**Dotyczy: ogłoszenia nr 2023/BZP 00488206/01 z dnia 2023-11-10 opublikowanego w Biuletynie Zamówień Publicznych.**

## **Rozbudowa budynku remizy strażackiej Ochotniczej Straży Pożarnej w Szonowie o pomieszczenie garażowe i pomocnicze**

Zamawiający – Gmina Głogówek, działając na podstawie art. 284 ustawy z dnia 11 września 2019 r. - Prawo zamówień publicznych (tj. Dz. U. z 2023 r. poz. 1605 ze zm.) informuje, że wpłynęły zapytania dotyczące ww. postępowania, na które udziela odpowiedzi:

#### Odsysacz spalin BEL/SSAK współpracujący z wentylatorem dachowym

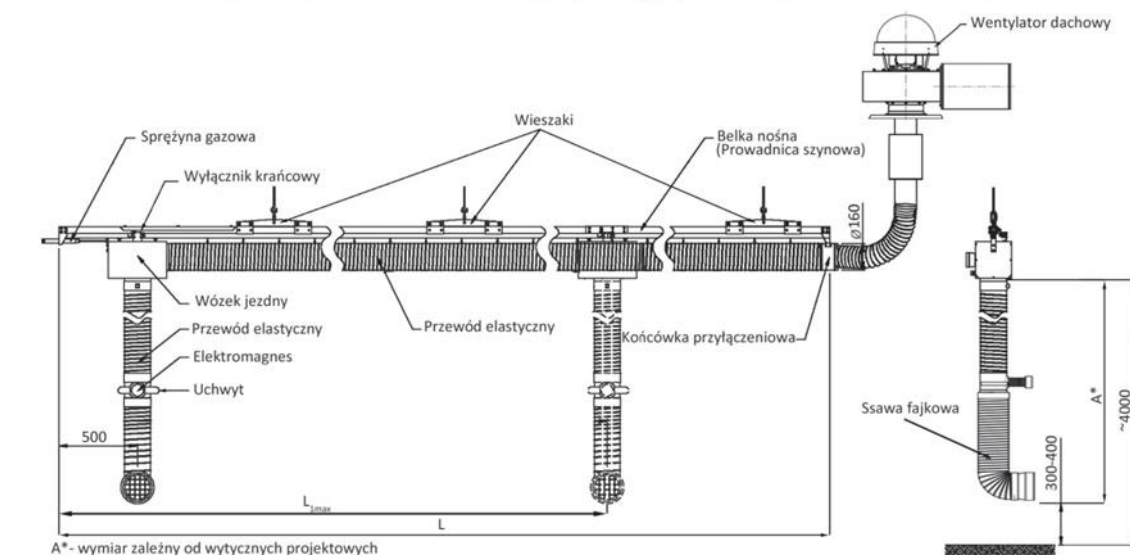
- a) Proszę podać miejsce w którym będzie zamontowany odsysacz spalin?
- b) Średnice otworów rur wyprowadzonych na dach?
- c) Długość rur wyprowadzonych na dach?
- d) Wydajność odsysacza, moc?
- e) Jaki wentylator dachowy, średnica, moc?
- f) Sposób montażu na dachu?
- g) Czy bojler wraz z wymiana podejść, rodzaj materiału (miedź, stal zaciskana, tworzywo)?
- h) Proszę podać moc i wymiary zastosowanych grzejników elektrycznych?
- i) Czy wymiana istniejących ustępów ma zawierać wycenę wraz z wymianą podejść?
- j) Wielkość brodzików na które należy wymienić (80x80,90x90)?
- k) Jakie kabiny – materiał i sposób montażu?
- l) Czy wycena ma zawierać wymianę podejścia kanalizacyjnego i wodnego (bateria prysznicowa)?
- m) Co to znaczy z obróbkami i wykończeniem (sama zaprawa, kafelki, wykładzina) a co ze ścianami?

- a) odsysacz spalin zostanie zamontowany w części garażowej pomieszczenia OSP
- b) średnica rury stalowej płaskiej Ø200 z blachy ocynkowanej montowanej na systemowych uchwytach do ścian oraz z zastosowaniem systemowych kolanek i kształtek wyprowadzająca spalinę ponad dach do wentylatora dachowego-odciągu spalin (rura docieplona w części poddasza nieużytkowego systemowym dociepleniem z wełny). Tą samą średnicę rury należy przyjąć dla wykonania wentylacji pomieszczenia garażowego.
- c) Wyprowadzenie rury należy wykonać spod stropu. Szacowana łączna długość ok 4,7m dla odprowadzania spalin oraz 4,7m dla wentylacji pomieszczenia garażowego.
- d) Dane techniczne odsysacza spalin: wydajność min 1500m<sup>3</sup>/h.
- e) Wentylator dachowy dedykowany dla systemu odprowadzania spalin, śr. 315, 400V, min 1,5kW.

f) Sposób montażu wg. wytycznych producenta. Schemat instalacji poniżej. Dopuszcza się inne rozwiązanie równoważne o parametrach nie gorszych niż przedstawione. Montaż instalacji musi być zgodny z instrukcją producenta i jego specyfikacją.

Sposób montażu na dachu należy wykonać za pomocą podkonstrukcji systemowej tj cokołów dachowych z welonem o grubości 50mm z dostosowaniem do projektowanego kąta nachylenia połaci. Materiał z blachy ocynkowanej, dedykowane podstawy pod wentylatory dachowe.
